## Radny Rady Miasta Lublina Stanisław Brzozowski

### **Interpelacja w sprawie obniżenia krawężników przy Szkole Podstawowej nr 43.**

wnioskowane rozwiązanie przy przejściu na ul. Śliwińskiego:

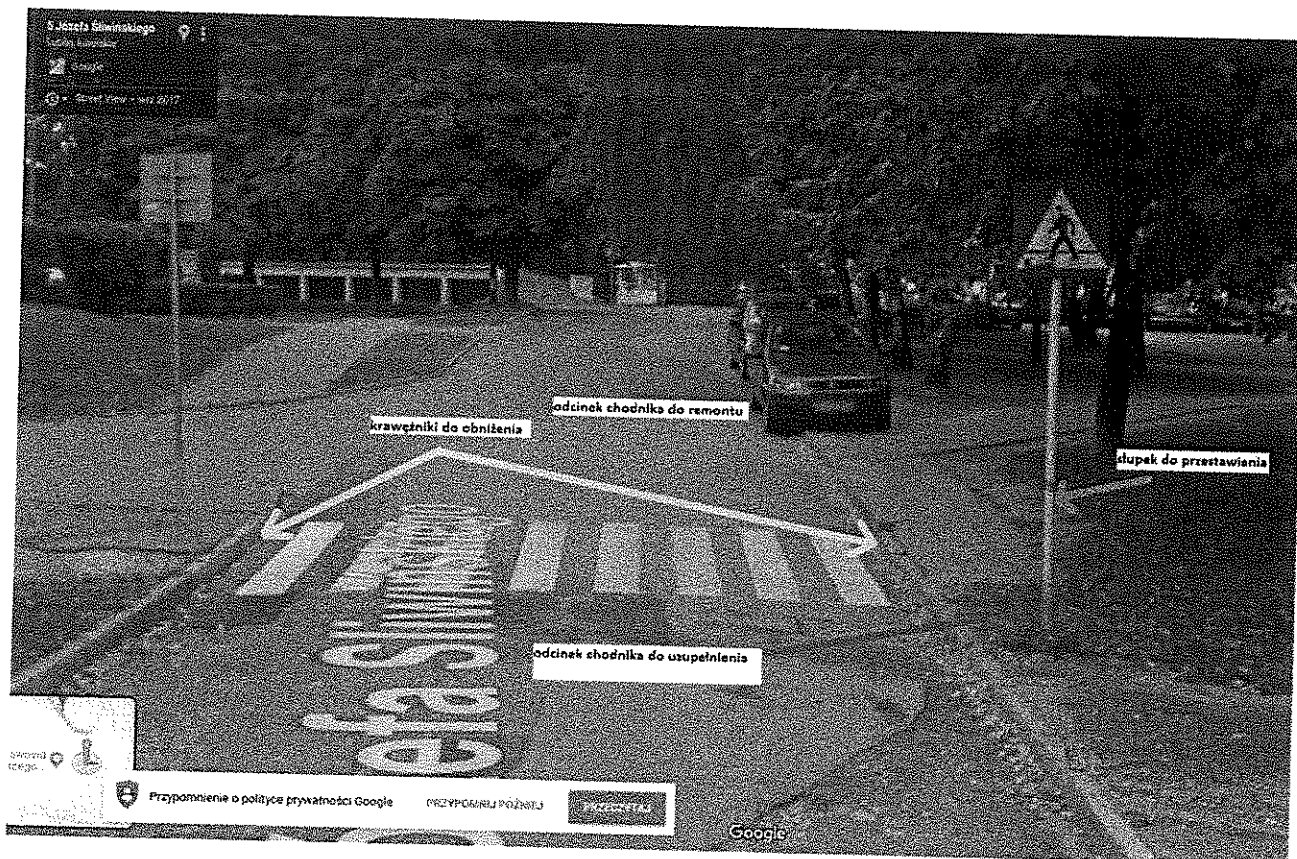
2. obniżenia do poziomu jezdni krawężników na dojściach do przejścia dla pieszych przez ul. Józefa Śliwińskiego usytuowanego przed wjazdem na teren SP nr 43 (i będącego w ciągu chodnika prowadzącego do szkoły),

3. wykonanie połączenia (poprzez utwardzenie kostką brukową, chociażby odzyskową) asfaltowego odcinka chodnika z odcinkiem chodnika z płytek chodnikowych na południowym dojściu do przejścia wskazanego w pkt. 2 wraz z przestawieniem słupka ze znakiem D-6, który będzie znajdował się w świetle tego połączenia (tak, aby stał za chodnikiem) – chodzi raptem o ok. 2 mb brakującej nawierzchni,

4. wymiana nawierzchni ze starych płytek chodnikowych na kostkę brukową (może to być kostka odzyskowa) krótkiego odcinka chodnika (jest to dosłownie kilka mb nawierzchni) na odcinku od połączenia wskazanego w pkt. 3 do połączenia z chodnikiem wykonanym z czerwonej kostki, jaki prowadzi od strony bloku Śliwińskiego 7.
